表 A.0.3 监理通知单 ★

工程名称: 广西宾阳晶创一期 60MW 渔光互补光伏发电项目

编号: BYXM-TZD-JC-044

事由: 关于一标 13#、15# 方阵管桩桩顶防腐刷施工存在的问题通知

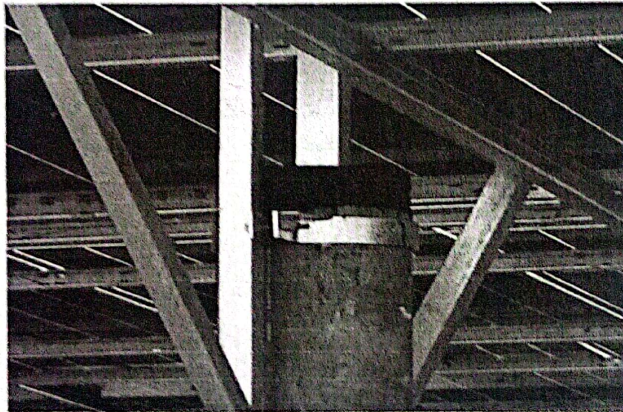
2022 年 03 月 15 日经监理项目部人员巡视检查发现, 13#、15# 方阵预制桩桩顶防腐涂料不符合设计要求, 图纸编号 TW-(BY)-(S) T0101-03 设计要求防腐底层为喷涂锌、铝金属覆盖层, 再涂环氧密封底涂料、中间层涂刷环氧云铁 1 道, 面层涂环氧、聚氨酯、丙烯酸环氧、丙烯酸聚氨酯等中间涂层 2 道。施工现场防腐涂料与设计图纸不符合。

要求施工单位把刷涂的不符合涂料及时打磨掉, 再按照设计图纸进行防腐施工, 每道刷涂经现场监理人员验收合格后方可进入下道工序施工。限期 3 日内整改完成, 否则将按照业主考核制度进行罚款。

1、已完成 13#、15#方阵预制桩桩顶防腐施工不符合设计要求，施工现场防腐涂料与设计图纸不符合的整改工作。

复查合格，符合要求。
